con la presente si inviano le Osservazioni contro il Progetto di un impianto eolico codice procedura ID\_VIP/ID\_MATTIM: 1269 denominato "Pitigliano"; ubicato nei comuni di Pitigliano (GR) e Sorano (GR) costituito da 20 (venti) aerogeneratori di potenza nominale 7,0 MW per un totale di 140,0 MW con relative opere connesse ed infrastrutture indispensabili.

**ID: Codice procedura (ID\_VIP/ID\_MATTM): 12691**

**“Progetto di un impianto eolico denominato "Pitigliano" ubicato nei comuni di Pitigliano (GR) e Sorano (GR) costituito da 20 (venti) aerogeneratori di potenza nominale 7,0 MW per un totale di 140,0 MW con relative opere connesse ed infrastrutture indispensabili”**

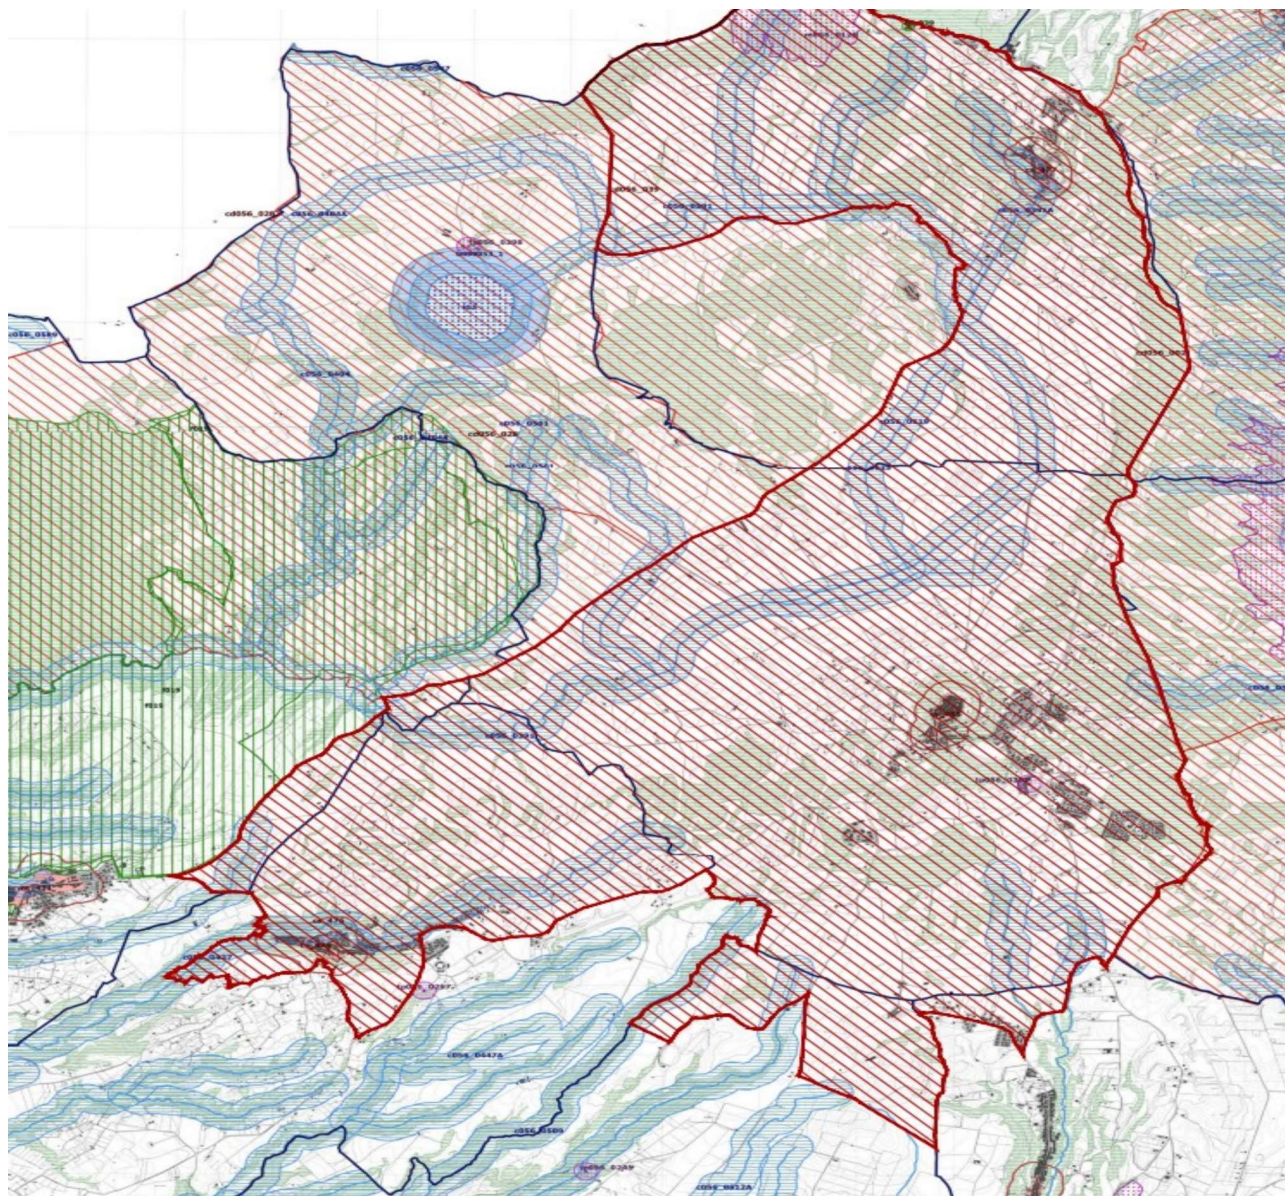
Come è illustrato nell'immagine si ribadisce che l'impianto industriale "Pitigliano" ricade completamente all'interno delle fasce di rispetto dei due vincoli di notevole interesse pubblico e lambisce quelle di un terzo vincolo e quindi come affermato dal Consiglio di Stato nelle sentenze citate, l'impianto è insediato in area non idonea ai sensi dell'art. 20 comma 8 lettera c quater del D.Lgs. n. 199/2021 e ss.mm.ii al contrario di quanto sostiene la proponente.

**Immagine 3. Cumulo di una parte di impianti eolici, fotovoltaici e geotermici industriali in progettazione ed esistenti intorno all’eolico industriale “Pitigliano”.**

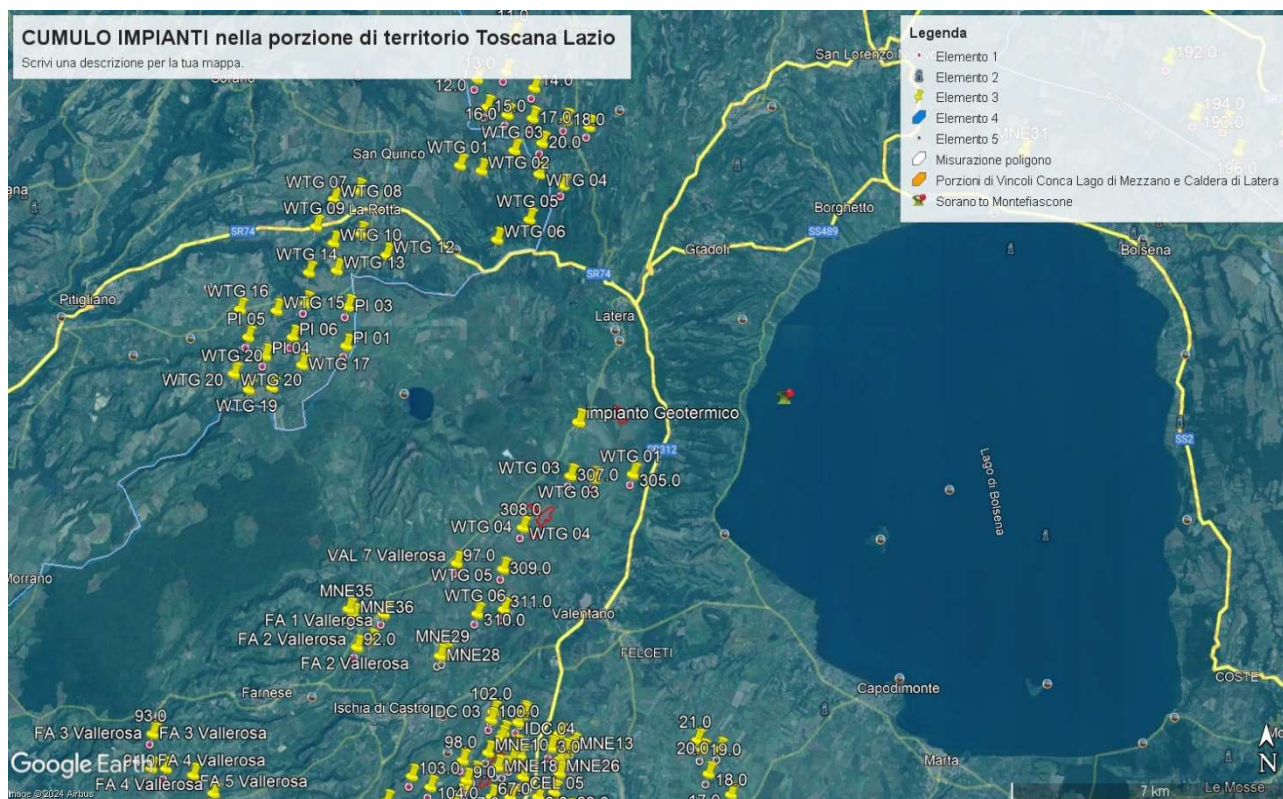
**L'impianto viene percepito all'interno del bacino visivo.** Le analisi visive debbono inoltre tener in opportuna considerazione **gli effetti cumulativi derivanti dalla presenza di più impianti**". Nella Relazione Paesaggistica e nello Studio di Impatto Ambientale prodotte dalla proponente come già evidenziato è stato ignorato il vincolo paesaggistico di notevole interesse pubblico ex articolo 136 del Codice dei Beni Culturali "*Ambito paesaggistico, geologico e geomorfologico dell'orlo della caldera di Latera ...*". Non vengono nemmeno citati gli impianti eolici in progetto al MASE, il "Rempillo" (6 aerogeneratori) e un altro in verifica amministrativa di 14 aerogeneratori e 72, 6 MW. Ad oggi nei territori di Pitigliano, Sorano e in quello limitrofo potenzialmente potrebbero essere insediati 40 aerogeneratori alti 200 metri e larghi 170. Ma la proponente non cita neanche altri impianti che creerebbero il cumulo e quindi maggiore impatto. Infatti, sul territorio della "Città del Tufo" (Sorano e Pitigliano) impatterebbero anche l'impianto eolico "Montarzo" di Onano con 13 aerogeneratori con le dimensioni ricordate, l'altro eolico industriale nel territorio di Valentano con sette aerogeneratori (stesse dimensioni), gli impianti di Farnese con un minieolico di 3 Torri alte 60 metri già installate in località Poggio del Crognolo e l'impianto eolico industriale "Vallerosa" (7 aerogeneratori alti 200 metri e larghi 158 metri) in procedura VIA presso la Regione Lazio. Inoltre, altri impianti del minieolico già presenti a Valentano, Cellere e Piansano e due progetti eolici industriali con le stesse dimensioni (200 m x 170 m) nel Comune di Ischia di Castro. La valutazione del cumulo non prende neanche in considerazione gli impianti industriali di fotovoltaico e agrivoltaico in progetto a Farnese, Valentano, Ischia di Castro, Cellere. L'impianto geotermico in procedura Via al MASE, progettato nella Caldera di Latera. Quindi è stata effettuata una valutazione del potenziale impatto cumulativo non veritiera a dispetto di quanto affermato dalla proponente che sostiene di aver preso in considerazione uno spazio di 10 km intorno al suo impianto per gli impatti che si creerebbero.

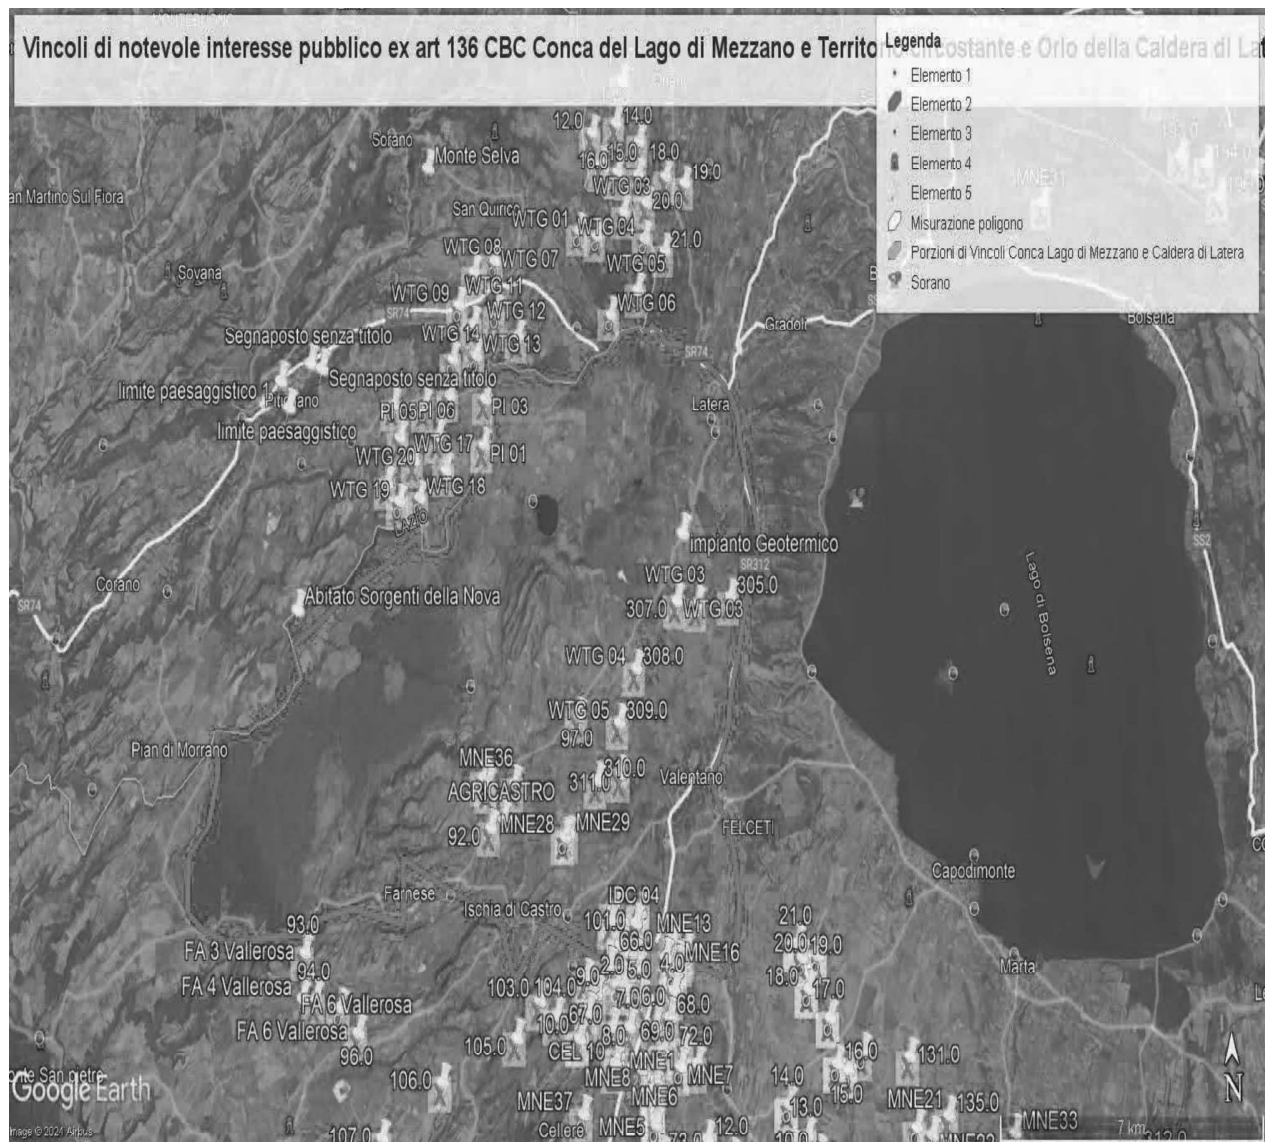
**IMMAGINE 1.** Confini esterni in rosso dei due vincoli laziali ( uniti) della Conca del Lago di Mezzano e territorio circostante ( Selva del Lamone) e Orlo della Caldera di Latera ... entrambi di notevole interesse pubblico nelle cui fasce di rispetto di tre chilometri ricadrebbero con distanze diverse gli aerogeneratori dell'impianto eolico industriale " Pitigliano". Si evidenzia anche il cumulo con altri impianti FER ( segnaposto gialli) nel Lazio e Toscana (Eolico Rempillo P01, P02 ecc).

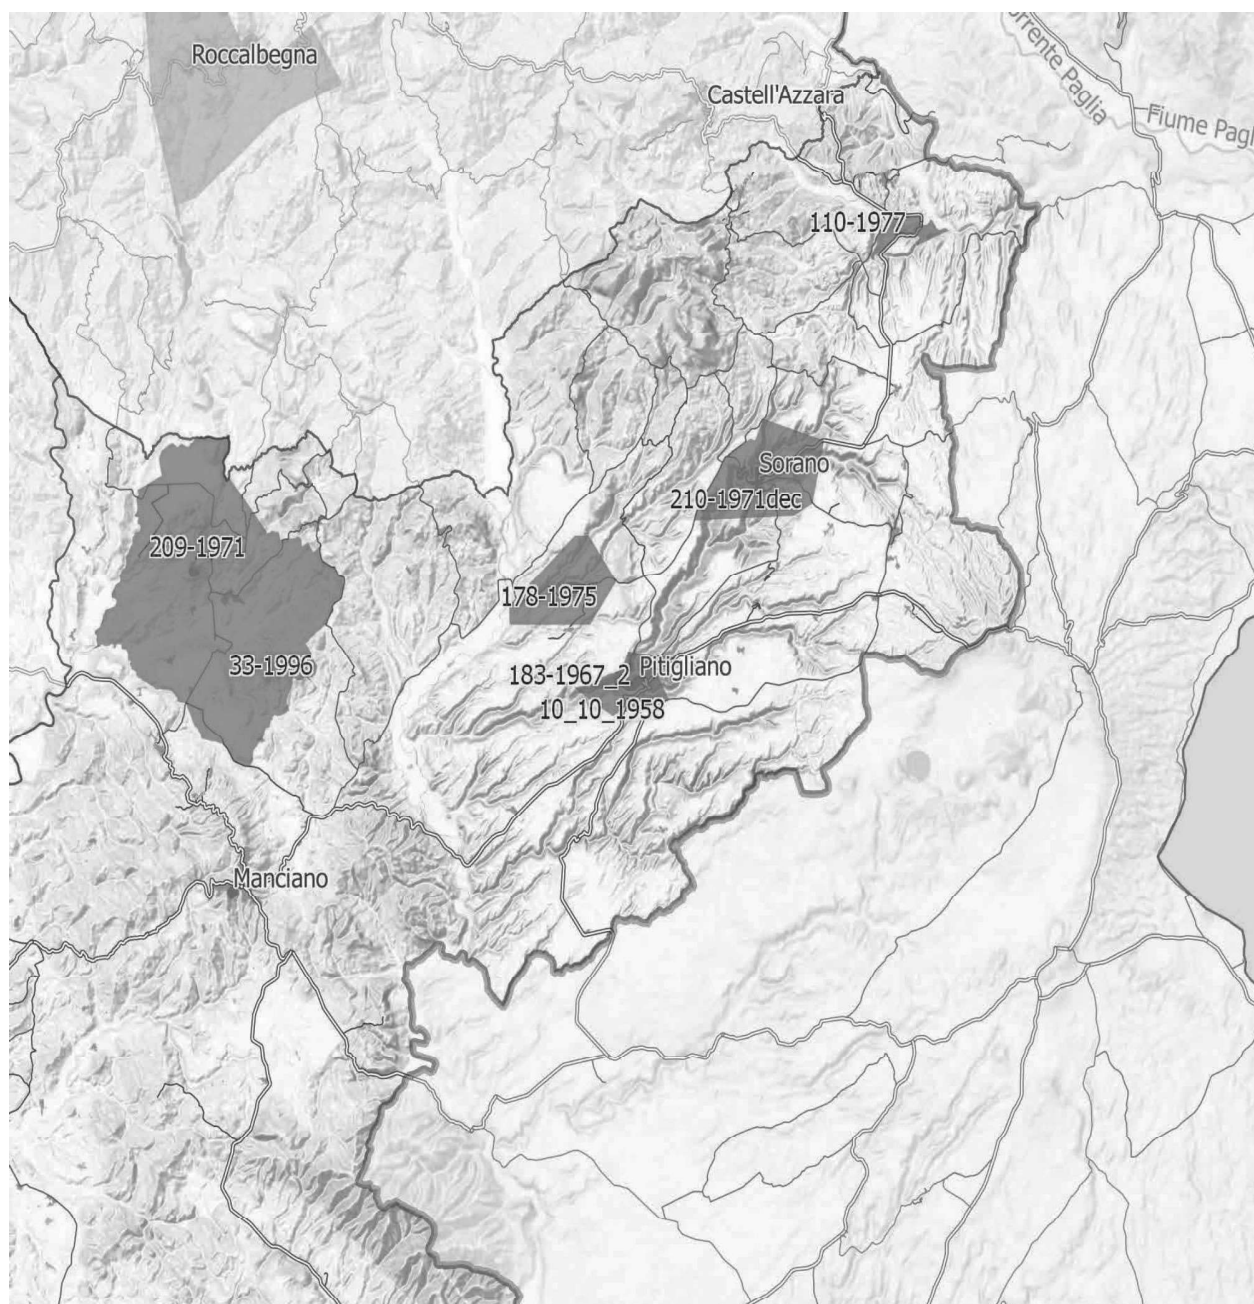
**IMMAGINE n. 4** Si evidenzia che i tre aerogeneratori WTG 07, WTG 08 e WTG 09 impattano con il vincolo paesaggistico di notevole interesse pubblico del Centro Storico di Sorano. Il WTG 07 si troverebbe a 2828 m, WTG 08 2504 e WTG 09 2990. Il cavidotto dell'impianto invece impatta in buona parte del Vincolo paesaggistico ex art. 136 del CBC del Centro Storico di Pitigliano.
